Comité International de la Méditerranée

NOTE DE LA COMMISSION DE JAUGE DU CIM
version 26 février 2025 - **complété le 2 septembre 2025 (en rouge)**

Ronds de chute de voiles auriques

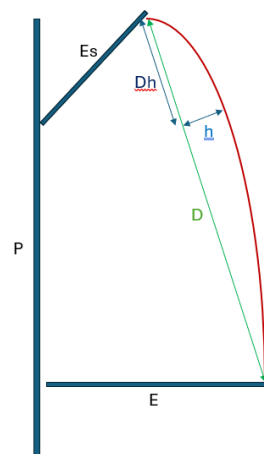
Le rond de chute d'une voile aurique est caractérisé par la flèche de la chute « h » par rapport à la diagonale « D » : définissant le % h / D.

Décision : il est défini une limite de h/D de 2%, au-delà de laquelle il sera appliqué une forte pénalité sur le Co (aussi applicable à tous les mâts avec voile aurique pour les yawls, ketchs, goélettes et trois mâts).

Ajouter en fin de paragraphe 14.2 :

« *Toutes les voiles auriques avec un rond de chute important (ratio entre la diagonale - entre le bout de bôme et le bout de pic - et la flèche du rond de chute, étant supérieur à 2%) seront fortement pénalisées sur le Co.* »

La méthode pour mesurer est d'avoir la voile à plat, et d'appliquer aux points de pic et d'écoute une tension juste suffisante pour effacer les plis le long de la chute.

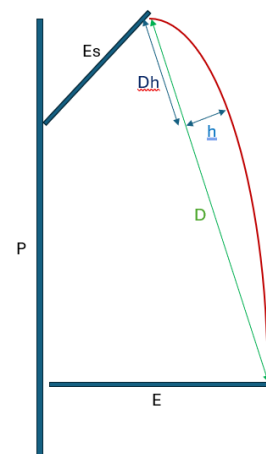
L'allunamento della balumina delle vele auriche è determinato dalla freccia della balumina «h» in rapporto alla diagonale «D»: ovvero da % h/D.

Decisione : è stabilito un limite di h/D del 2%, al di là del quale sarà applicata una forte penalità sul Co (anche applicabile a tutti gli alberi con vela aurica di yawls, ketchs, golette et tre alberi).

Aggiungere alla fine del paragrafo 14.2 :

« *Tutte le vele auriche con un forte allunamento della balumina (proporzione tra la diagonale - tra la varea del boma e quella del picco - e la freccia dell'allunamento della balumina, superiore al 2%) saranno fortemente penalizzate sul Co.* »

Il metodo di misurazione consiste nel distendere la vela in piano e applicare una tensione sufficiente alle punte per appianare eventuali pieghe lungo la balumina.

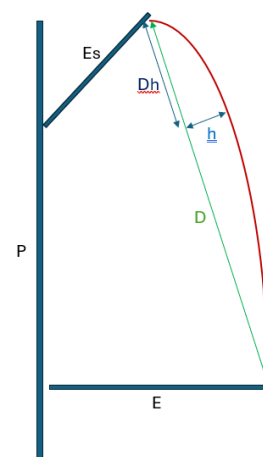
El alunamiento de las velas cangrejas está determinado por la flecha de la baluma «h» en relación con la diagonal «D»: es decir, por % h/D .

Decisión: se establece un límite h/D del 2%, más allá del cual se aplicará una fuerte penalización al Co (aplicable también a todos los mástiles con velas cangrejas, yolas, queches, goletas y tres mástiles)

Añadir al final del párrafo 14.2 :

« Todas las velas cangrejas con un fuerte alunamiento de la baluma (proporción entre la diagonal - extremo de la botavara y el pico – y la deflexión del alunamiento de la baluma, superior al 2%) serán fuertemente penalizadas en su Co. »

El método de medición consiste en extender la vela y aplicar la tensión justa en las puntas para suavizar las arrugas a lo largo de la baluma.
